# Construction d'une école et d'un centre de loisirs, Grand-Saconnex

## Résultats

### Extrait du rapport du jury

**1er prix: Inès Lamunière et Patrick Devanthéry**

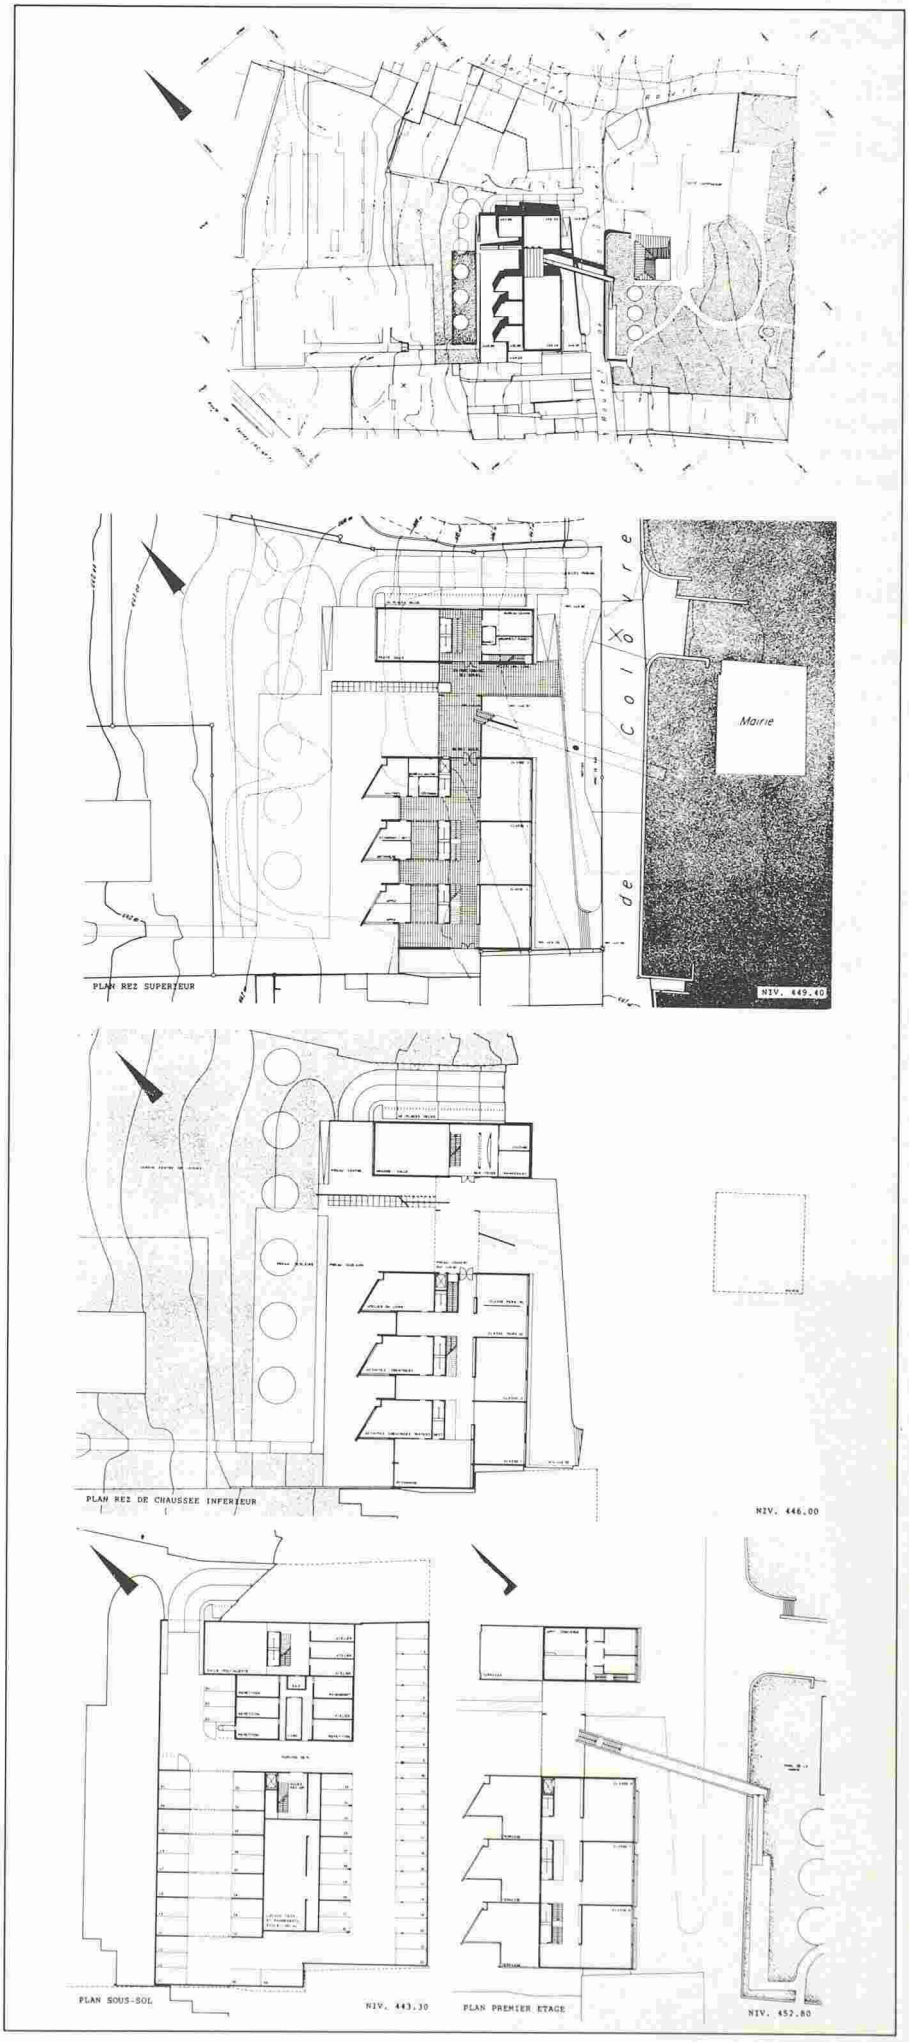
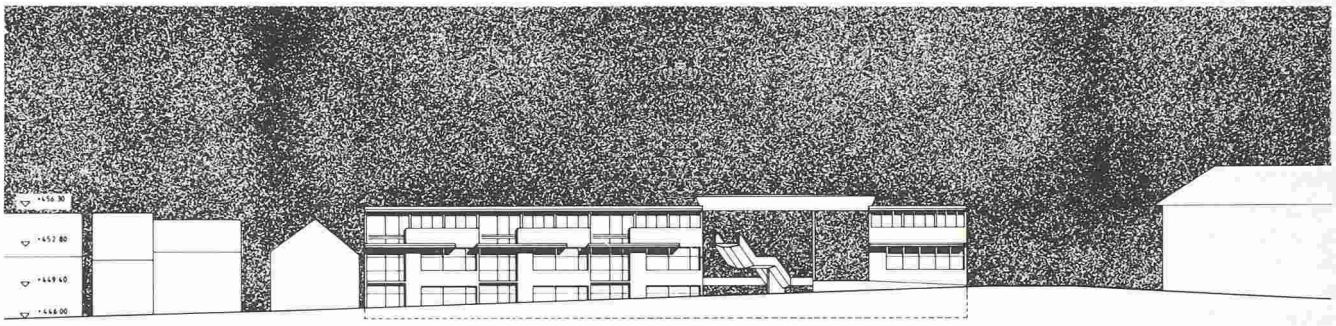
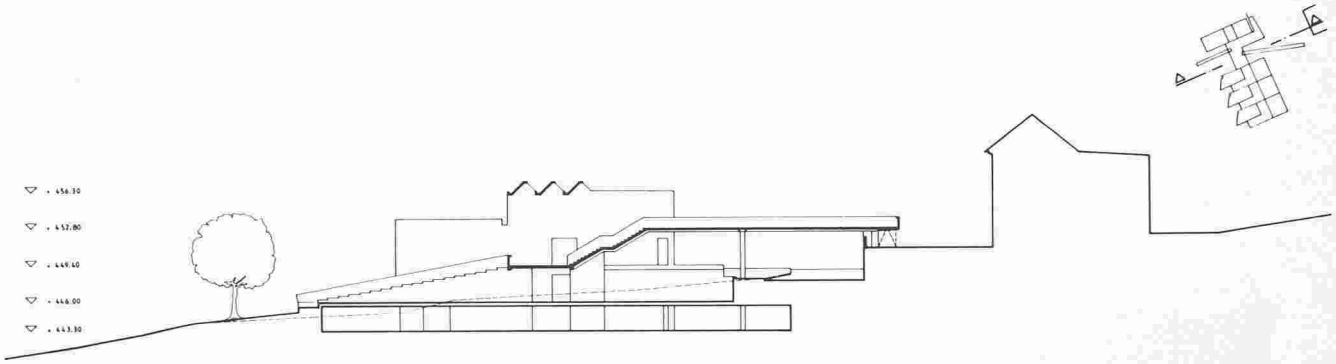
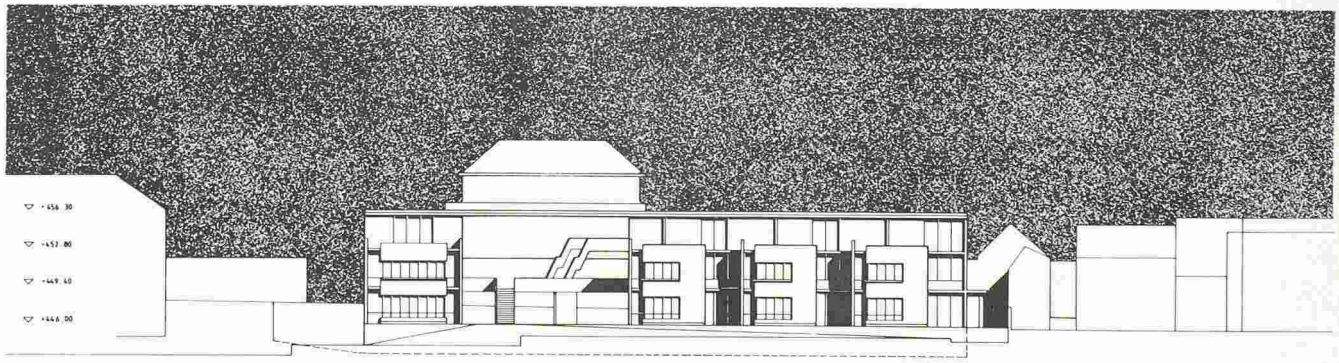
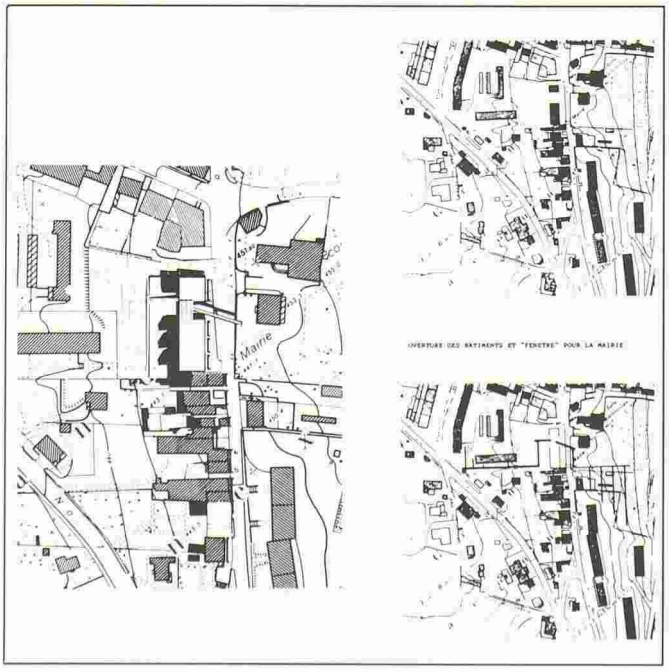
Projet très clair où les deux entités se lisent immédiatement. L'auteur a particulièrement travaillé l'échelle et les relations du nouveau complexe qui, tout en s'exprimant dans sa diversité, se lie à la mairie et s'insère dans le tissu de l'ancien village malgré une articulation un peu sommaire. Chaque élément s'exprime pour lui-même tout en s'accrochant à son contexte le plus proche. Le terrain est bien exploité et chaque fonction a ses prolongements propres. Les circulations sont excellentes et le «lien» avec le parc de la mairie apporte un plus à des accès déjà bien en place à partir de l'espace de la distribution situé entre les deux fonctions et faisant face à la mairie.

L'organisation des masses est judicieuse et la qualité des espaces extérieurs évidente, sans ambiguïté d'utilisation. L'expression architecturale, un peu sophistiquée peut-être, s'explique dans la volonté de l'auteur de retrouver des rythmes et des séquences spatiales caractérisant le village et les rues du village.

Les relations entre le centre de loisirs et l'école sont bonnes et le fonctionnement des deux entités sans problème majeur, à l'exception peut-être de la localisation de l'appartement du concierge sur ledit centre de loisirs (problèmes de bruit, en particulier). Les exigences tant du DIP que du centre de loisirs ont été respectées.

Le cube SIA est légèrement au-dessus de la moyenne (sans doute à cause de la passerelle), mais la réalisation est normale et l'exploitation sans problème particulier.

**2e prix : Jean-Jacques Oberson**

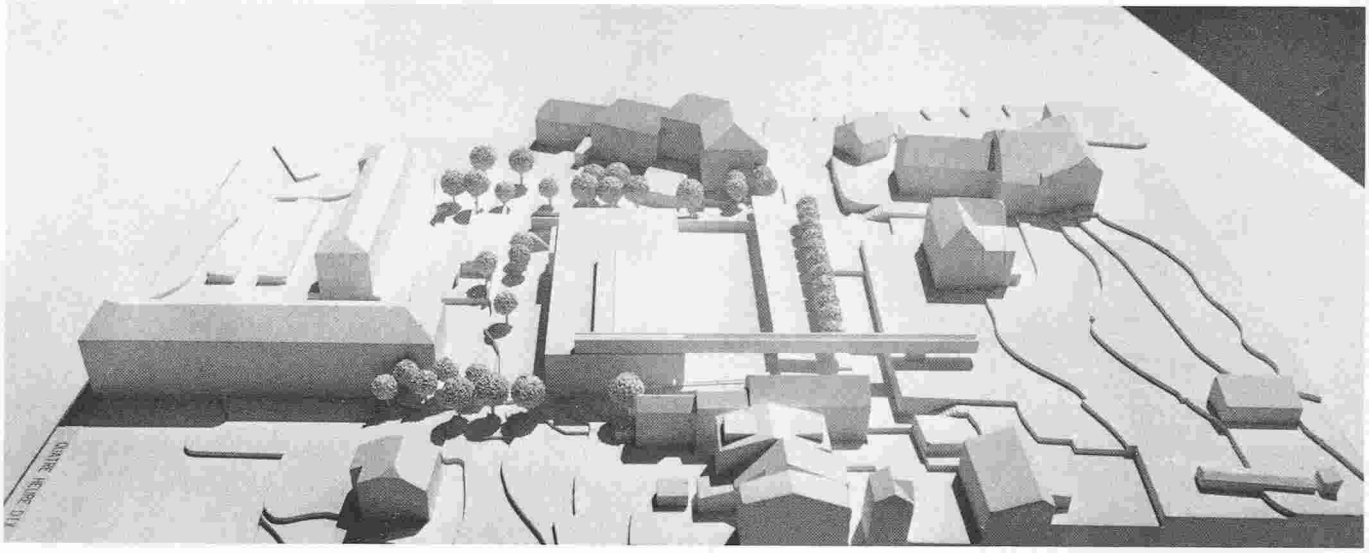
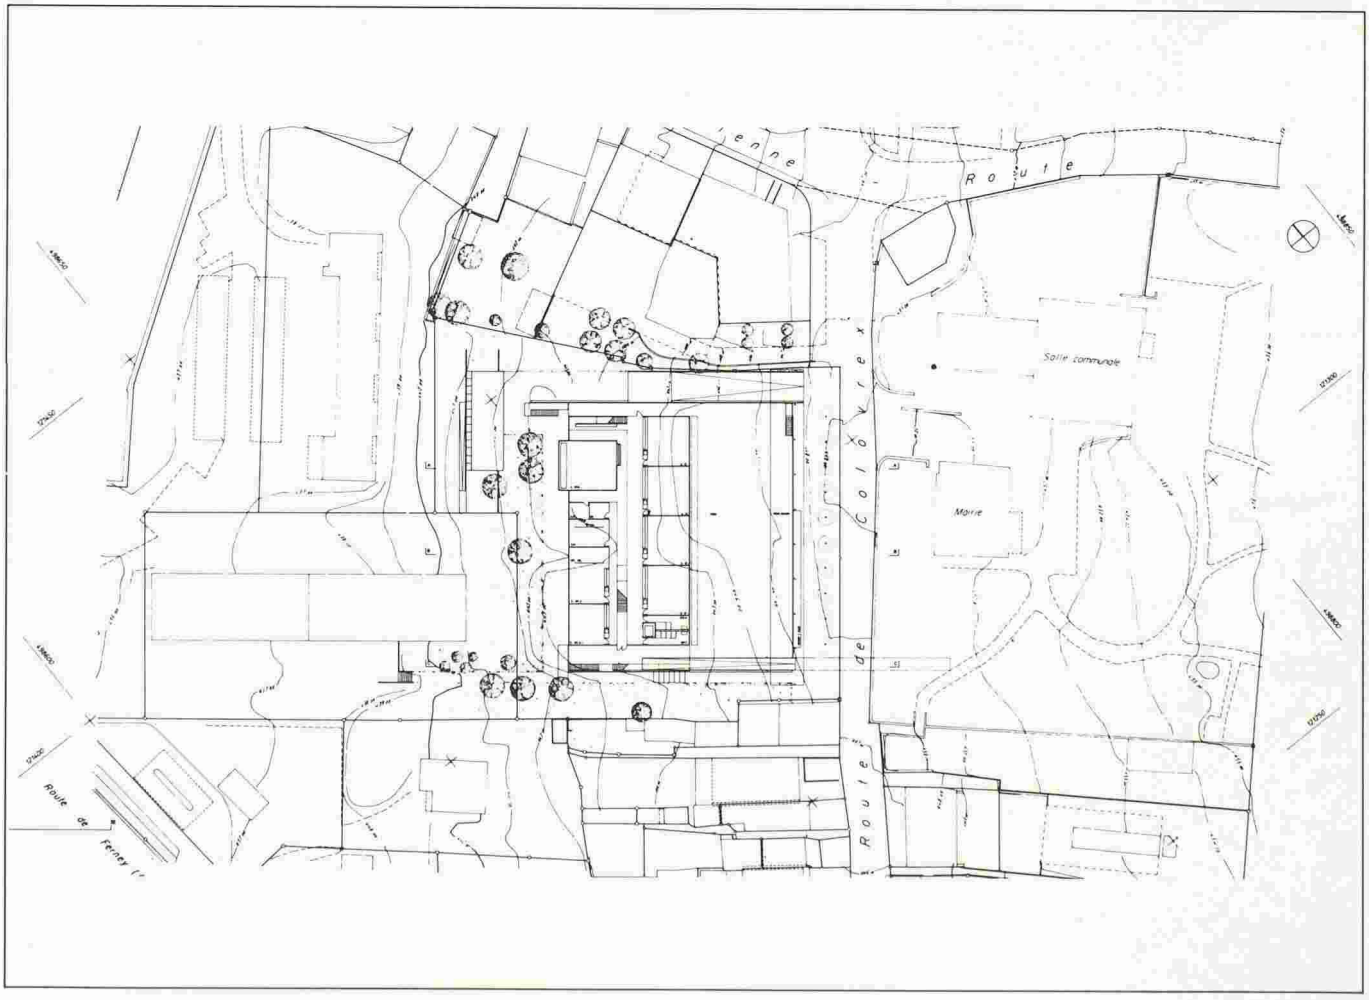
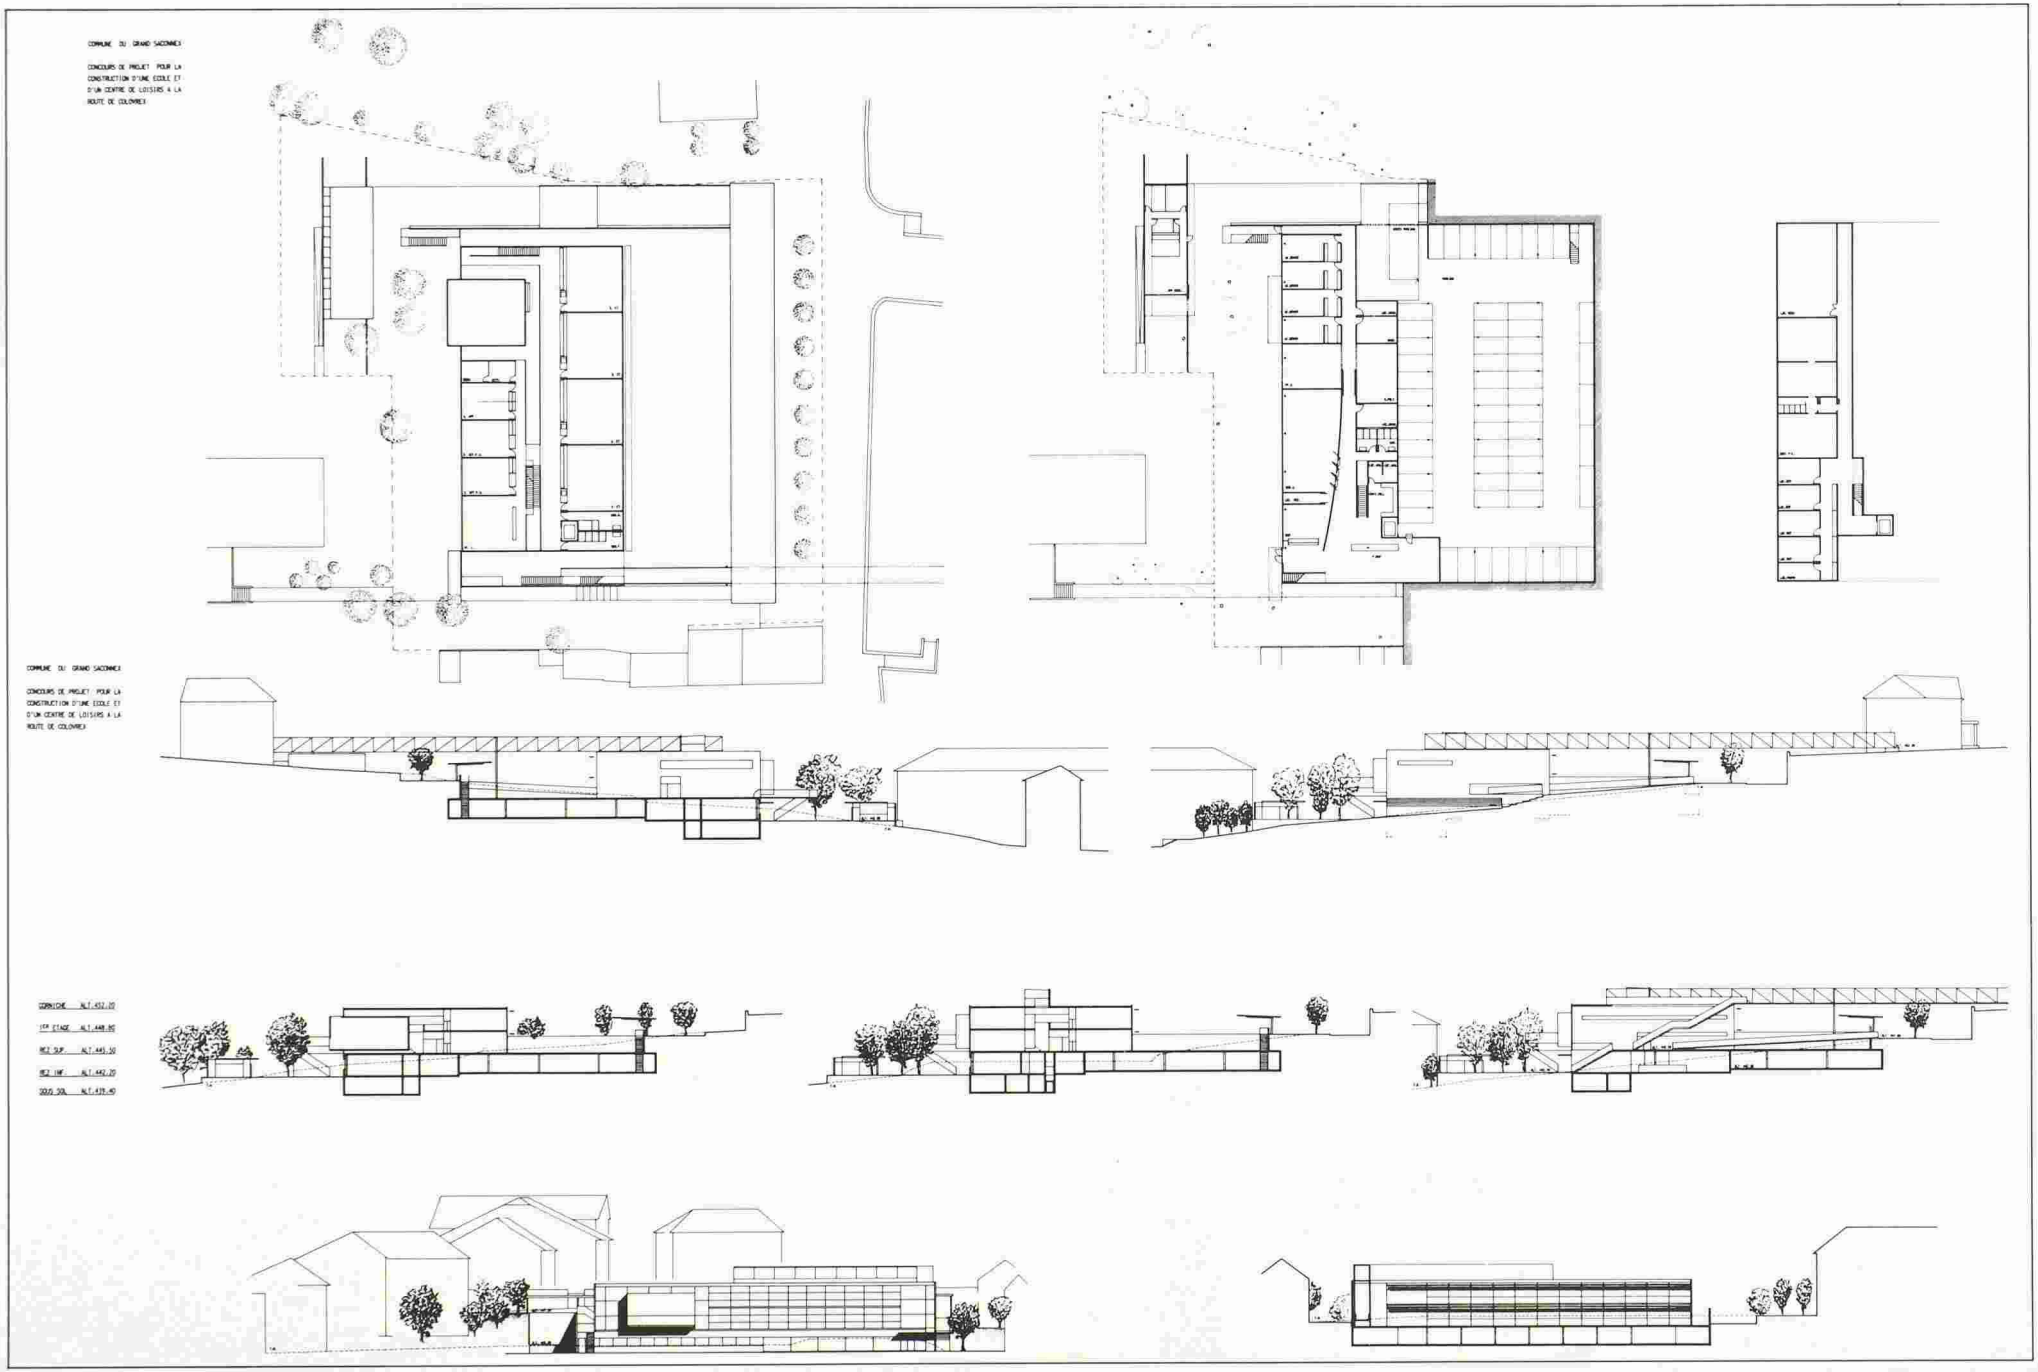
Ce projet s'inscrit dans une « école de pensée architecturale » de façon claire et sans ambiguïté. L'auteur a, d'ailleurs, maîtrisé son sujet avec une particulière habileté. Le rapport avec l'environnement est clair et le bâtiment étant peu élevé et en retrait de la route, les accès piétons sont évidents et concentrés à l'est de la composition ; ils permettent d'accéder à l'école et au centre. L'utilisation du terrain est parfaitement maîtrisée et les circulations voitures clairement exprimées.

L'organisation des masses pour un projet aussi compact ne pose aucun problème. En revanche, si les espaces extérieurs sont bien en place, la qualité du préau d'école est quelque peu dévaluée par l'effet de fosse qu'il présente. L'expression architecturale est sans concession, calme, simple, exprimant la stricte fonctionnalité de l'ensemble. Elle se définit pour elle-même, sans dialogue avec son environnement.

Les relations école et centre de loisirs sont excellentes et le fonctionnement sans reproche. Les réponses aux exigences du DIP et du centre de loisirs sans ambiguïté. L'appartement du concierge est indépendant, mais pourrait entrer en conflit avec le centre de loisirs.

Le cube SIA est légèrement au-dessus de la moyenne ; la simplicité du projet ne peut entraîner de surprise à sa réalisation. L'exploitation même des deux entités superposées ne devrait pas poser de problème majeur.
